Commune d'Etterbeek

*Étude d'un projet d'aménagement cyclable sur l'Avenue de
Tervueren*

Ingénierie Sécurité Routière

Partie ouest – Avenue des Gaulois – Rue des Aduatiques

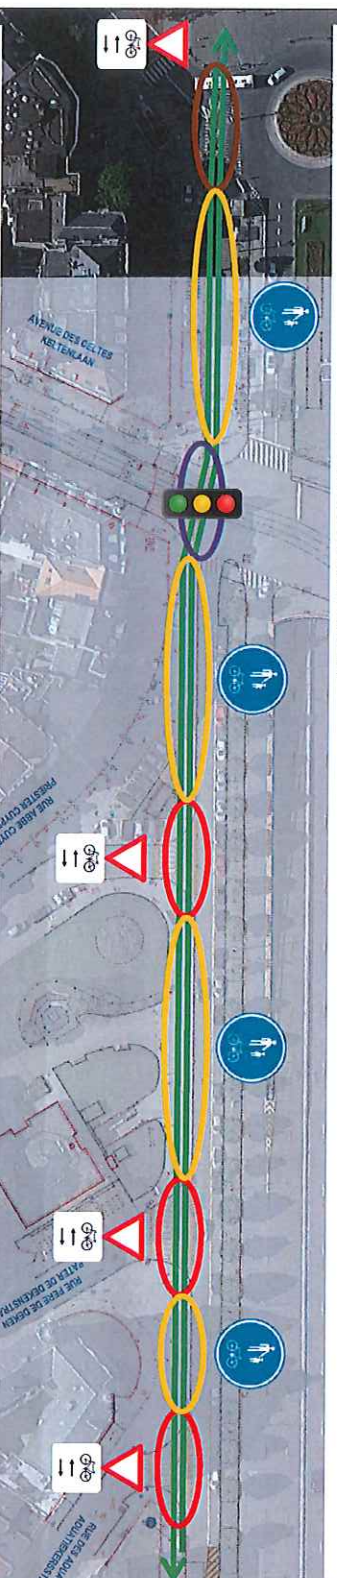
Les aménagements à double-sens ne sont, en règle générale, pas recommandés. Cependant, il a ici du sens car il permet aux cyclistes venant des Rues Abbé Cuypers, Père de Deken et des Aduatiques de rejoindre l'ouest sans avoir à aller jusqu'au rond-point Montgomery (soit un détour de plus d'1 km). On constaterait certainement un usage à double-sens, même en l'absence d'aménagement. Cet aménagement vient donc conforter une pratique « naturelle ». C'est d'autant plus vrai que les Rues Père de Deken et des Aduatiques comportent des aménagements cyclables destinés à encourager la pratique (rue cyclable et sens unique limité).

De plus, l'utilisation ici d'un aménagement cyclo-piéton, signalé par un panneau D10, est discutable. En effet il semble que l'espace disponible soit suffisant pour réaliser une piste cyclable séparée.

Partie ouest – Avenue des Gaulois – Rue des Aduatiques

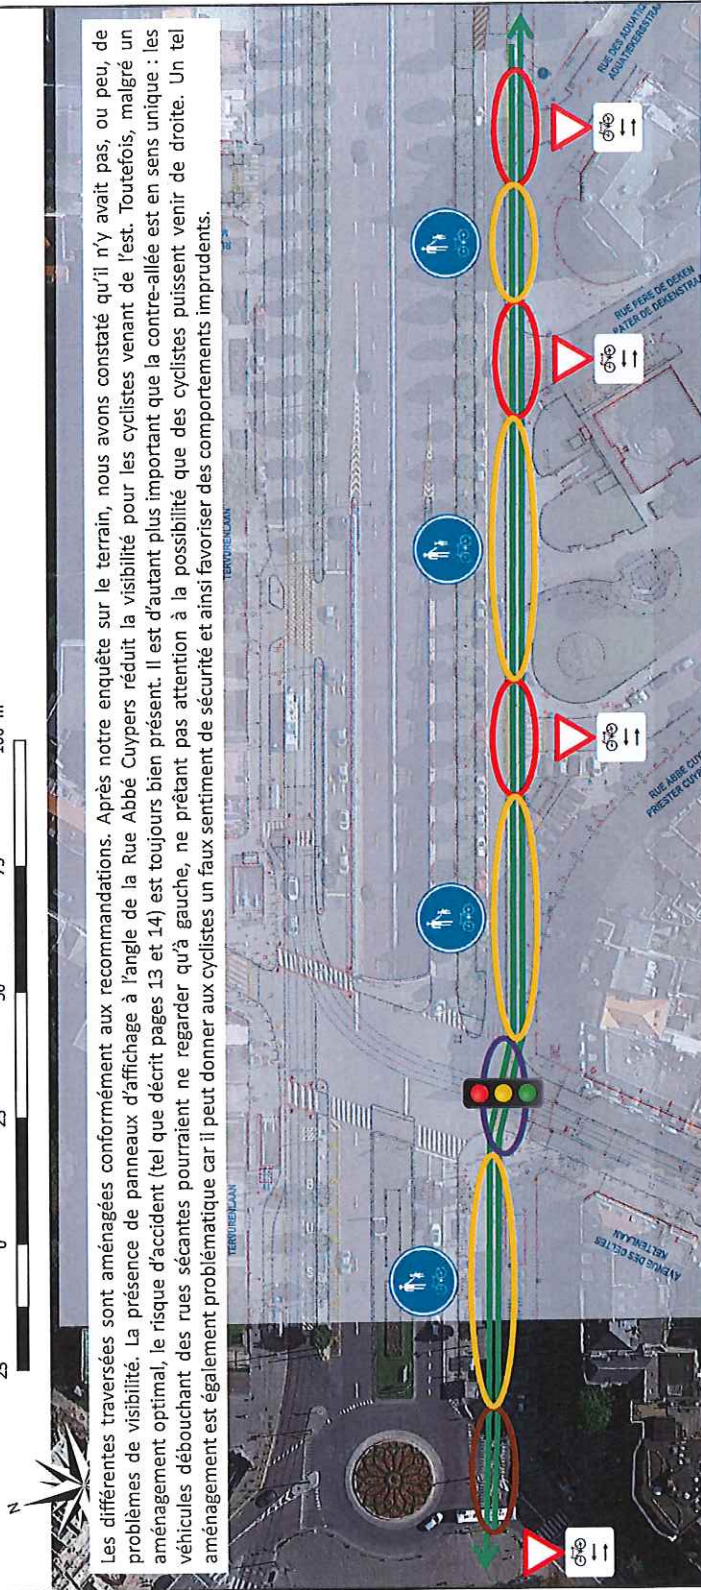
Les différentes traversées sont aménagées conformément aux recommandations. Après notre enquête sur le terrain, nous avons constaté qu'il n'y avait pas, ou peu, de problèmes de visibilité. La présence de panneaux d'affichage à l'angle de la Rue Abbé Cuypers réduit la visibilité pour les cyclistes venant de l'est. Toutefois, malgré un aménagement optimal, le risque d'accident (tel que décrit pages 13 et 14) est toujours bien présent. Il est d'autant plus important que la contre-allée est en sens unique : les véhicules débouchant des rues sécantes pourraient ne regarder qu'à gauche, ne prêtant pas attention à la possibilité que des cyclistes puissent venir de droite. Un tel aménagement est également problématique car il peut donner aux cyclistes un faux sentiment de sécurité et ainsi favoriser des comportements imprudents.

La traversée de l'Avenue des Celtes (entourée en violet) est réglée par un feu tricolore qui semble bien respecté. Elle ne pose a priori pas de problème de sécurité.

La traversée de l'Avenue des Gaulois (entourée en marron) est plus problématique. Si la visibilité est bonne, le risque d'accident est cependant toujours présent, notamment en dehors des heures de pointe.

Partie ouest – Rue des Aduatiques – Rond-point Montgomery

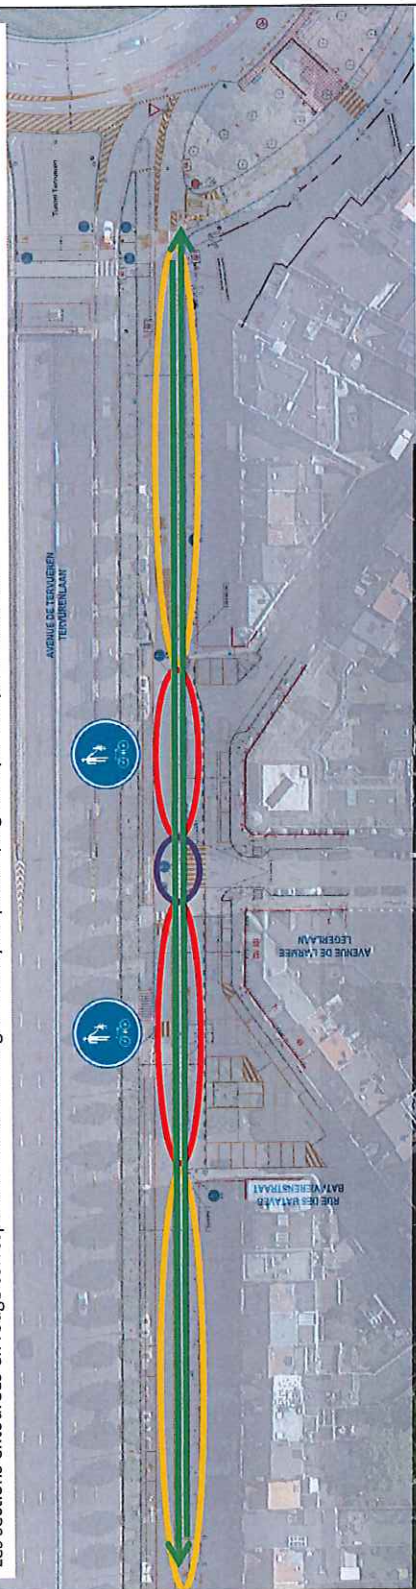
Si on fait le choix d'un aménagement à double-sens, il nous semble indispensable de sécuriser la traversée de l'Avenue de l'Armée par la création d'un plateau surélevé, additionné d'une signalisation adéquate (panneau B1+M9). La piste cyclable bénéficiera du même régime de priorité que la contre-allée qu'elle longe : les véhicules venant de l'Avenue de l'Armée devront céder le passage aux cyclistes. Une attention particulière devra également être portée à la visibilité. De même que pour la partie précédente, même un aménagement optimal ne permettrait pas d'annuler le risque d'accident à cette intersection.

Enfin, le choix d'un aménagement mixte ne semble pas opportun : la largeur disponible est suffisante pour créer une piste cyclable séparée (3,00m de largeur minimum) et un trottoir (1,50m de largeur minimum).

Partie ouest – Rue des Aduatiques – Rond-point Montgomery

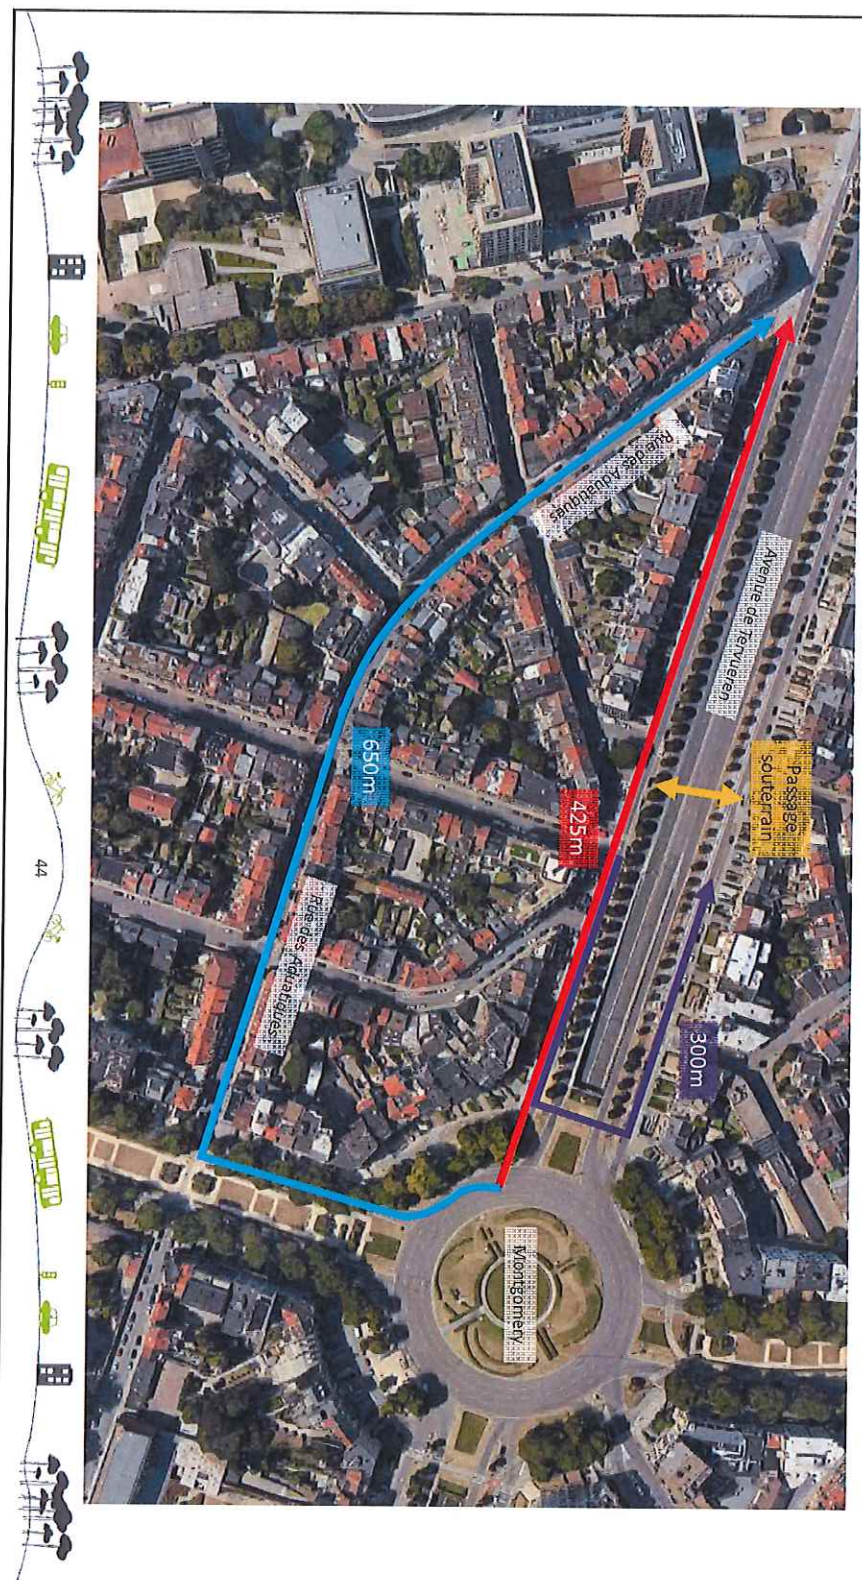
L'aménagement à double-sens a ici moins de sens que précédemment : les cyclistes venant de l'Avenue de l'Armée n'ont pas un grand détour à faire (+300m) pour rejoindre la contre-allée nord. On peut également envisager l'aménagement du passage souterrain entre les contre-allées nord et sud pour faciliter son emploi par les cyclistes (mise en place d'une goulotte vélo dans les escaliers).

Ceux venant de Montgomery peuvent, eux, facilement rejoindre la Rue des Aduatiques, un peu plus au sud (+225m).

Le bénéfice d'un aménagement à double-sens est donc discutable.

Partie ouest – Intersection avec l'Avenue de l'Armée

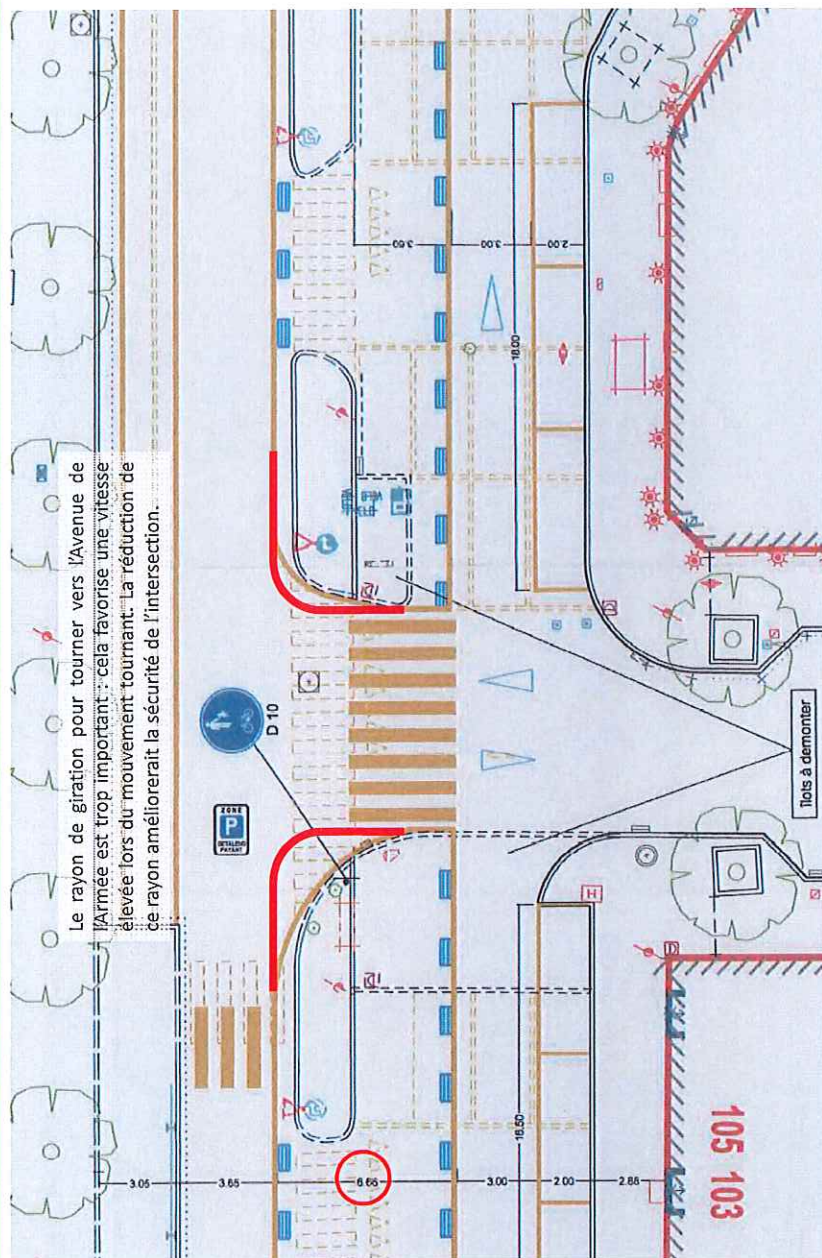
On voit sur ce plan que la largeur de l'aménagement mixte est de plus de 6,60m. Ce type d'aménagement doit normalement être réservé à des sections où l'espace disponible n'est pas assez important pour avoir un aménagement cyclable et un trottoir. Ce n'est pas le cas ici.

Ici, l'aménagement étudié semble dicté par la nécessité de réduire le coût et la durée des travaux d'aménagement. Cela nous semble incompatible avec l'exigence de confort et de sécurité qu'implique l'itinéraire concerné (RER vélo).

Partie est – Extrémité Square Léopold II

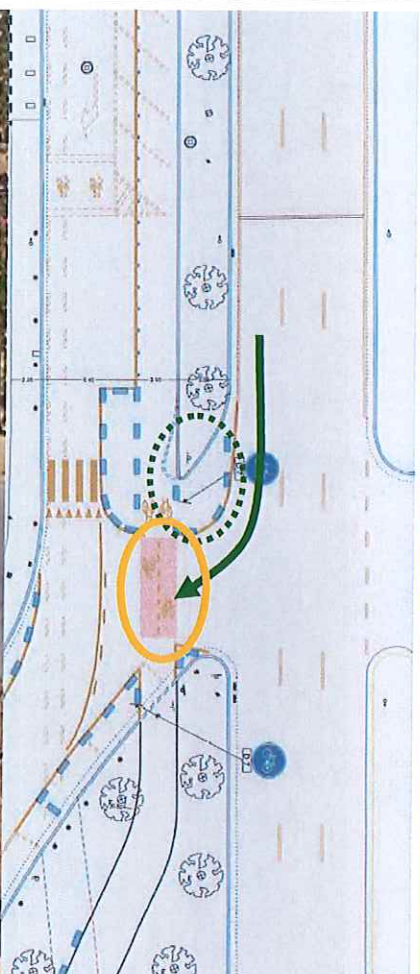
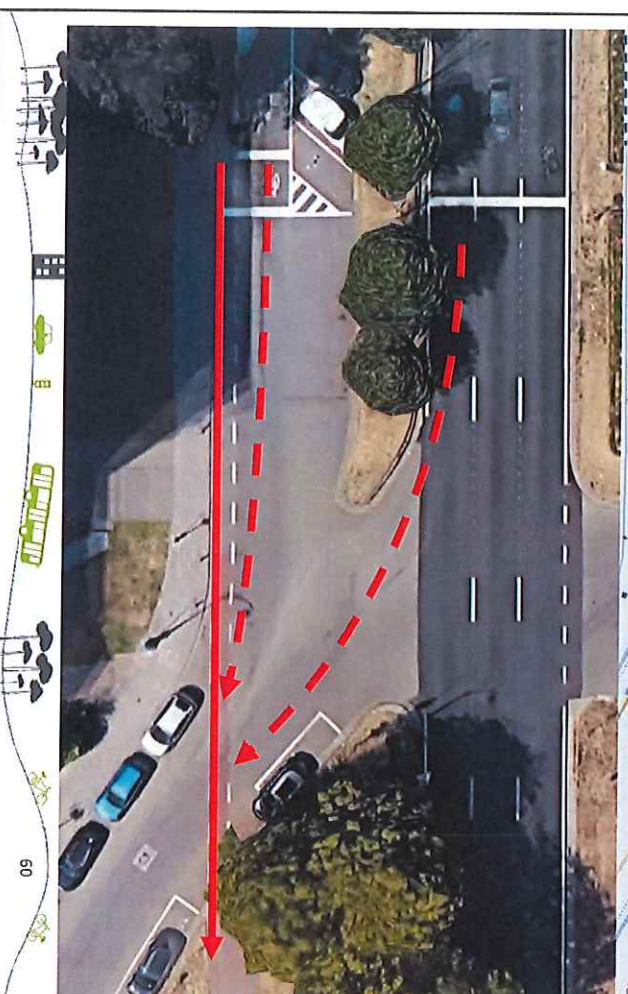
Pour ce qui est de l'intersection avec l'Avenue de Tervueren (entourée en jaune), il faut se poser la question du régime de priorité.

Aujourd'hui, le carrefour est géré par feu tricolore et les cyclistes allant tout droit à l'intersection (flèche rouge) sont prioritaires sur les véhicules arrivant par l'arrière ou par leur gauche (flèche pointillée rouge). Ces trois mouvements sont réunis dans la même phase de vert.

D'après le plan, le feu tricolore disparaîtra au profit d'un cédez-le-passage sur la contre-allée.

Ainsi, on devrait normalement trouver un cédez-le-passage pour les cyclistes au niveau de l'intersection. Ce serait d'autant plus judicieux que les arbres plantés entre la contre-allée et l'Avenue peuvent constituer un masque à la visibilité entre l'Avenue et la piste cyclable. Un Stop pourrait être plus approprié.

Si les cyclistes ne sont pas prioritaires, la traversée ne devrait pas être marquée.

Cependant, la géométrie proposée permettrait aux cyclistes d'avoir une trajectoire rectiligne et donc d'aborder la traversée à grande vitesse. Cela favoriserait donc les comportements dangereux.

La modification du rayon de giration pour les véhicules venant de l'Avenue et tournant à droite (en vert) est une bonne chose pour diminuer la vitesse de ce mouvement tournant. Ce n'est toutefois pas suffisant pour assurer la sécurité de la traversée.

Le choix du régime de priorité devra aussi se faire sur la base d'une étude de circulation prenant en compte l'importance des différents flux. La conservation du feu tricolore n'est pas à exclure.

Le projet d'aménagement : pour quels cyclistes ?

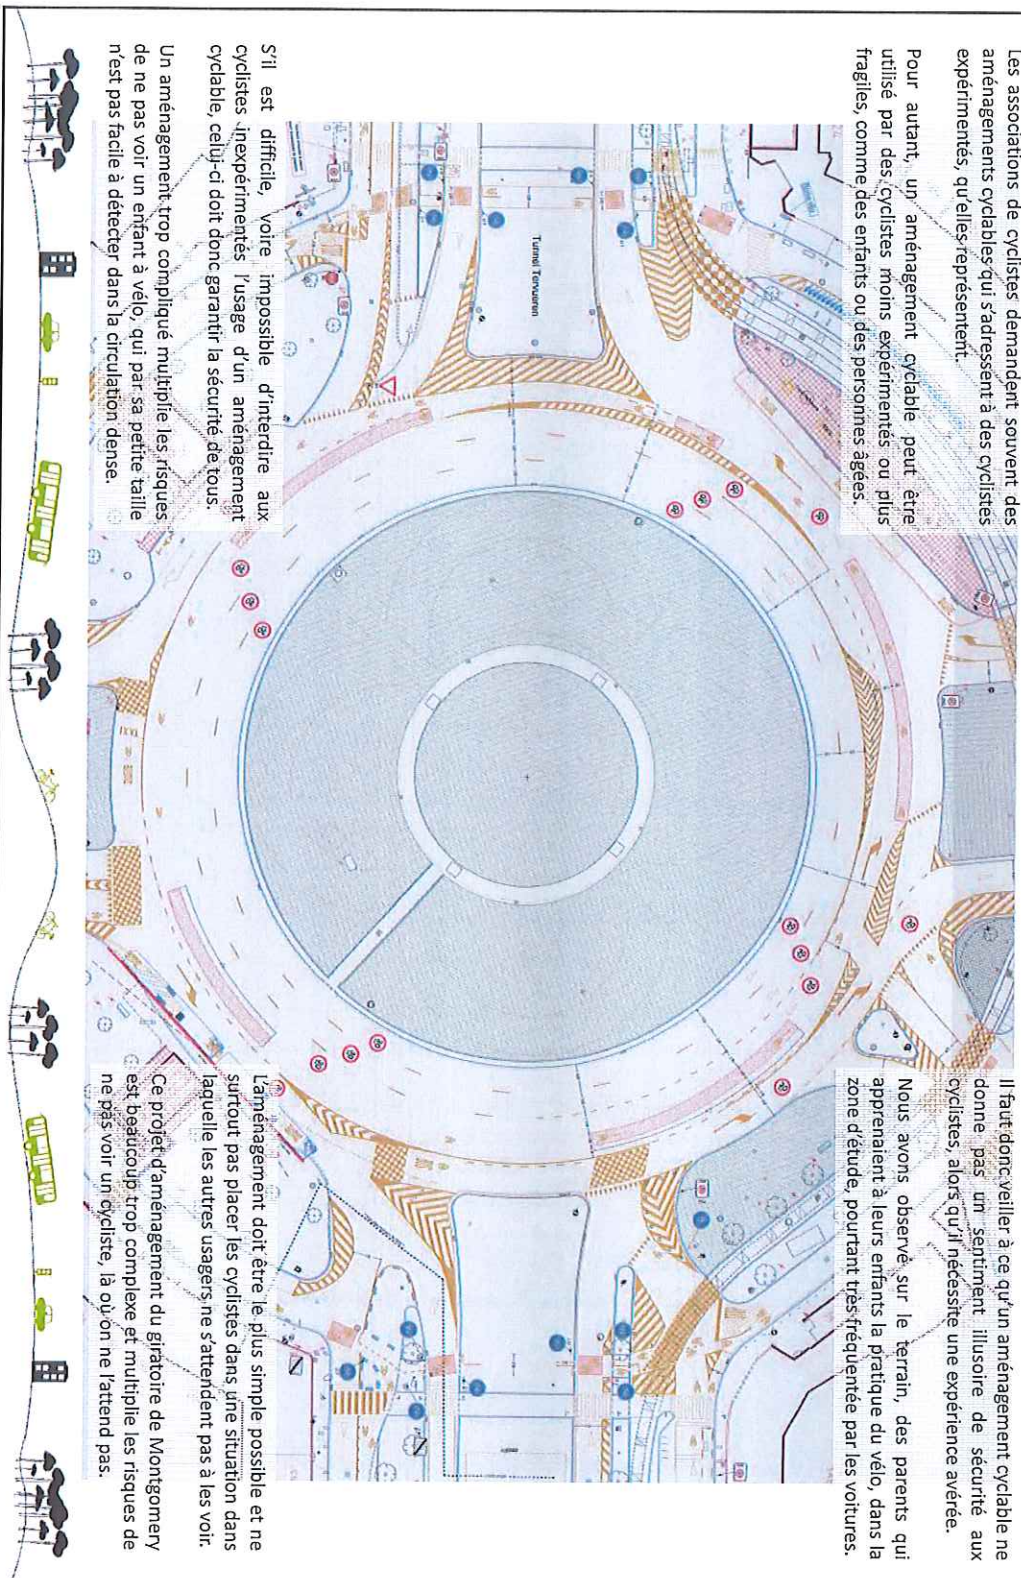
Un aménagement trop compliqué multiplie les risques de ne pas voir un enfant à vélo, qui par sa petite taille n'est pas facile à détecter dans la circulation dense.

Il faut donc veiller à ce qu'un aménagement cyclable ne donne pas un sentiment illusoire de sécurité aux cyclistes, alors qu'il nécessite une expérience avérée.

L'aménagement doit être le plus simple possible et ne surtout pas placer les cyclistes dans une situation dans laquelle les autres usagers ne s'attendent pas à les voir.

Ce projet d'aménagement du giratoire de Montgomery est beaucoup trop complexe et multiplie les risques de ne pas voir un cycliste, là où on ne l'attend pas.

Veiller à ne pas créer les conditions favorables aux accidents

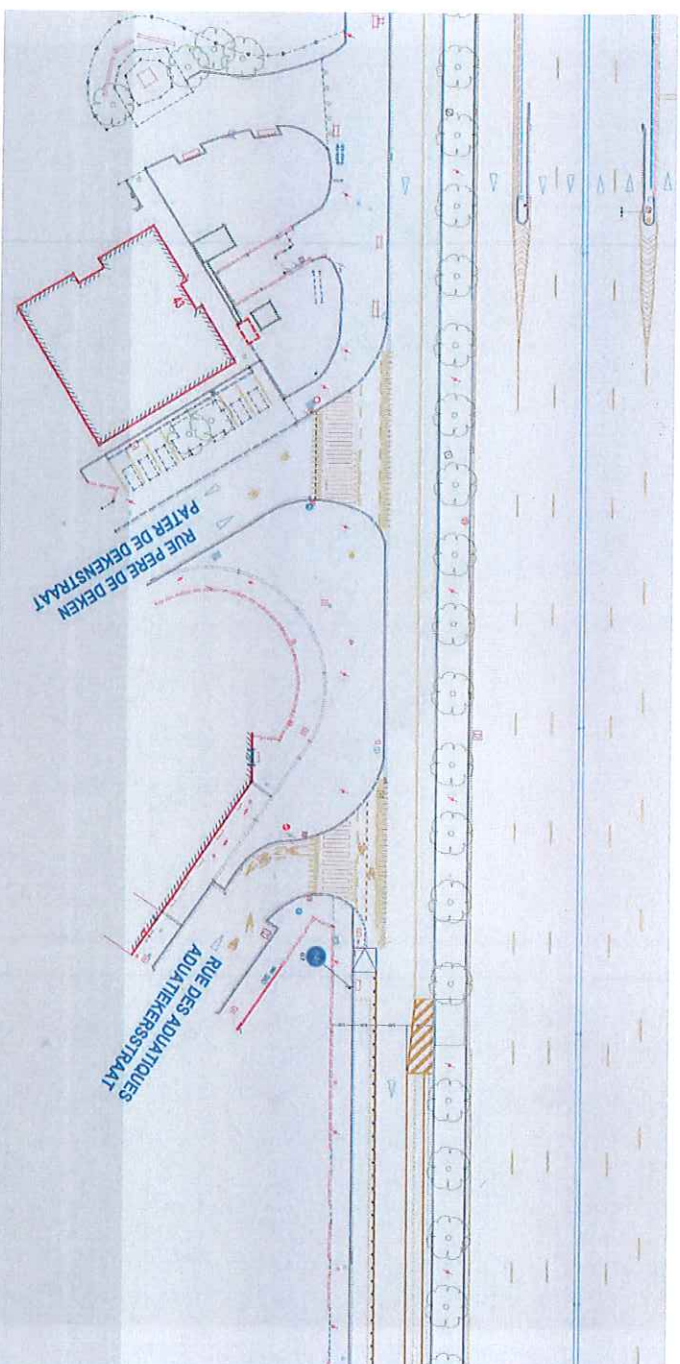
La piste cyclable bidirectionnelle, située d'un seul côté d'une voie urbaine, est aujourd'hui fortement déconseillée, par des études scientifiques sur les scénarios d'accidents de cyclistes en milieu urbain.

Les usagers sortant de la Rue du Père de Deken ou de la Rue des Aduatiques doivent tourner à droite obligatoirement, sur la contre-allée. Ils regardent donc à gauche, pour voir si un véhicule arrive et s'engagent le plus souvent sans regarder à droite.

Un cycliste circulant sur la piste cyclable, en direction de l'ouest (à contresens de la contre-allée), risque fort de ne pas être détecté par un usager qui tourne à droite pour s'engager sur la contre-allée. Le jour où nous sommes arrivés à Bruxelles pour notre travail de terrain, un accident dramatique s'est produit dans le département de l'Oise (au nord de Paris), selon le scénario décrit ci-dessus.

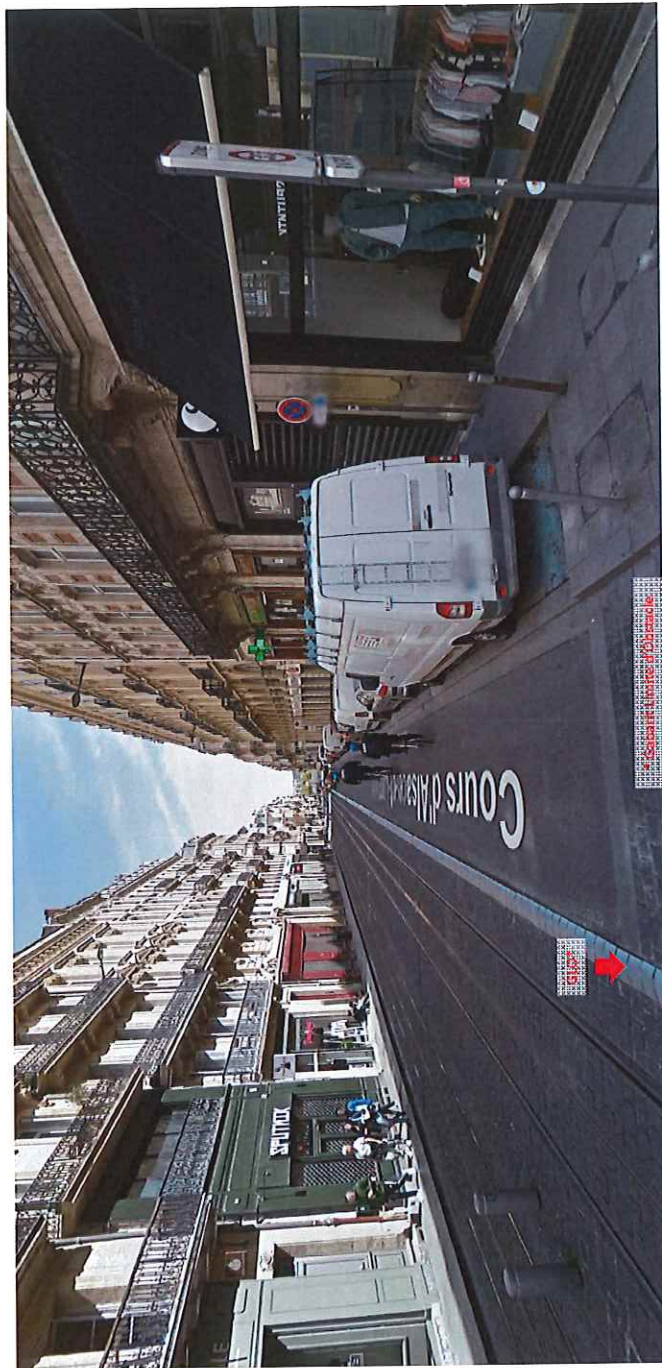
En imposant aux cyclistes un déport de trajectoire vers une traversée en retrait sur la Rue du Père de Deken, on pourrait positionner les cyclistes face aux usagers motorisés qui débouchent de cette rue.

Cette manœuvre des cyclistes serait de nature à modérer leur vitesse, ce qui représente un gage de sécurité supplémentaire.
